Конструктивные изменения автомобилей «Урал», внедренные в 2014-2015 г.

(выпуск 15)

Миасс-2016

Измененная установка фиксирующей шпонки в передней подвеске автомобилей Урал-532301

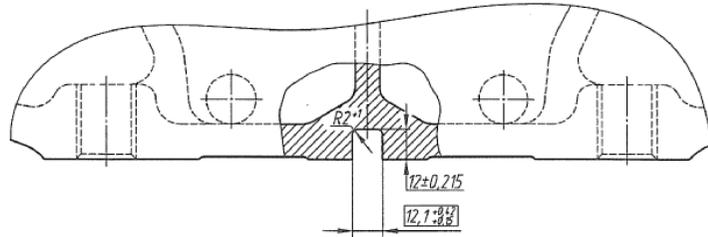
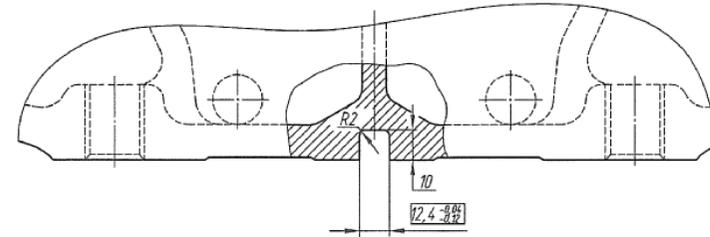
С июня 2015г. в передней подвеске автомобилей Урал-532301 и модификаций для фиксации кронштейнов балансира и кронштейнов оси передней балансирной подвески применяются новые, более широкие и короткие шпонки 5323Ф-2908063 взамен шпонок 5323РХ-2908063. Шпонки устанавливаются в кронштейны балансира заподлицо с торцами кронштейнов балансира (ранее шпонки устанавливались сначала в кронштейны оси). В кронштейнах балансира шпонки имеют плотную посадку. Изменены глубина и ширина шпоночных пазов на кронштейнах оси и кронштейнах балансира.

В случае необходимости замены кронштейнов балансира рекомендуется шпонки не менять. В случае замены оси передней балансирной подвески необходима установка новых шпонок в кронштейны балансира, для чего шпоночные пазы кронштейнов балансира должны быть доработаны в соответствии с эскизом (см. лист 2 информационного бюллетеня), Допускается шлифовка новых шпонок 5323Ф-2908063 до ширины 12,15 мм и их установка в кронштейны балансира без доработки шпоночных пазов кронштейнов балансира.

Установка передней подвески
После изменения

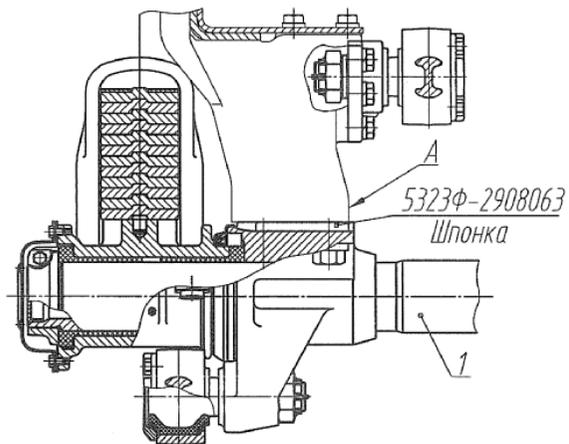
Установку шпонок в кронштейны балансира производить до установки оси балансира с рессорами (дет. поз. 1), торцы шпонок устанавливать в одной плоскости с торцами А кронштейнов балансира, допускается несоблюдение торцев не более 1 мм.

Информационный бюллетень № 401

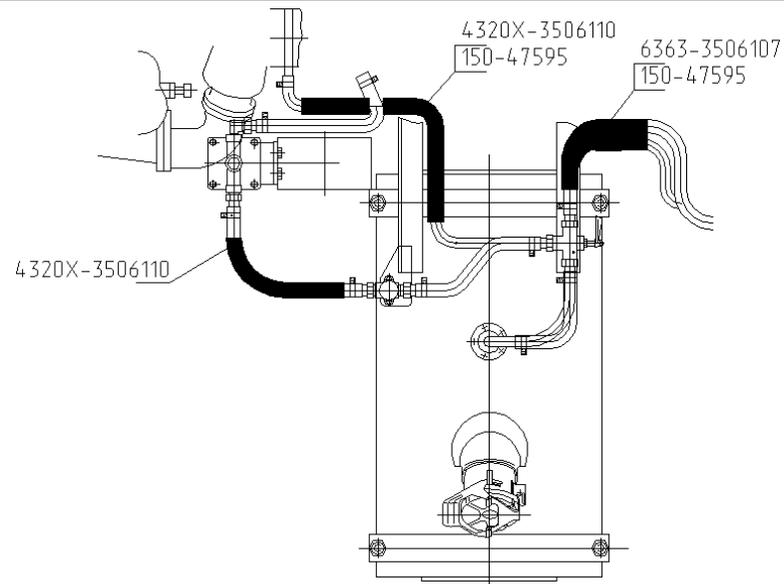
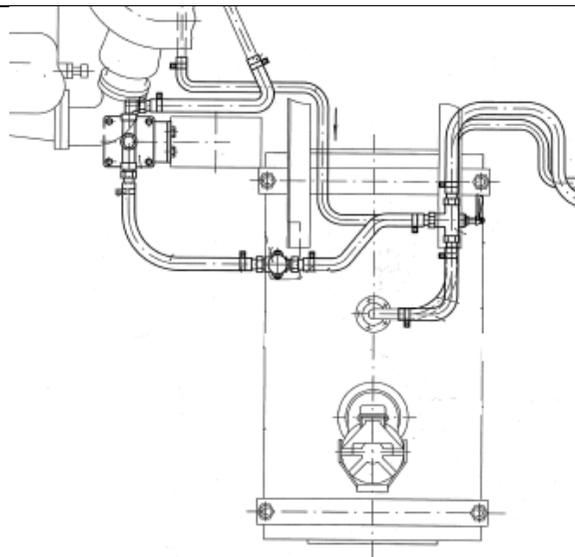
Изменение укладки трубопроводов топливной системы на автомобиле 5323 и его модификациях.
